改善箇所説明図

基準不適合発生箇所

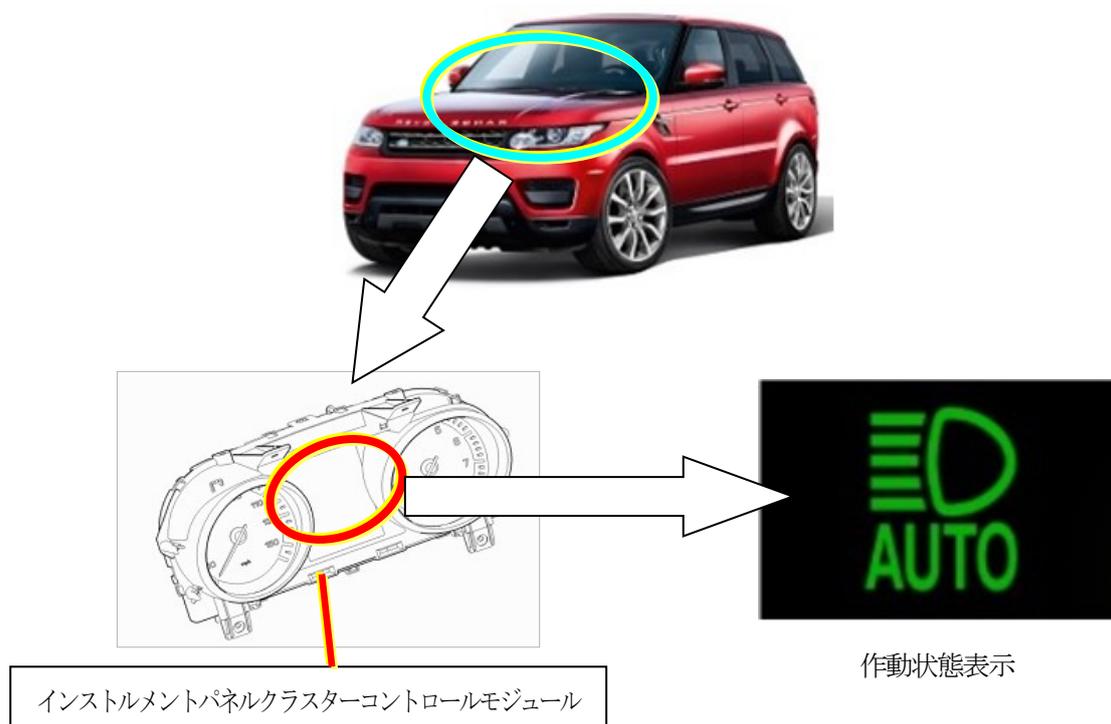
注： は、プログラム更新部を示す。

インストルメントパネルクラスターコントロールモジュールのプログラムが不適切なため、前照灯において、走行用とすれ違い用の自動制御が作動中である状態を計器内に表示しない。そのため、自動制御状態であることを運転者が判別できない。

全車両、インストルメントパネルクラスターコントロールモジュールのプログラムを更新する。
識別：助手席ドアボディ側下部、ドアヒンジボルトに銀ペイントを塗布する。
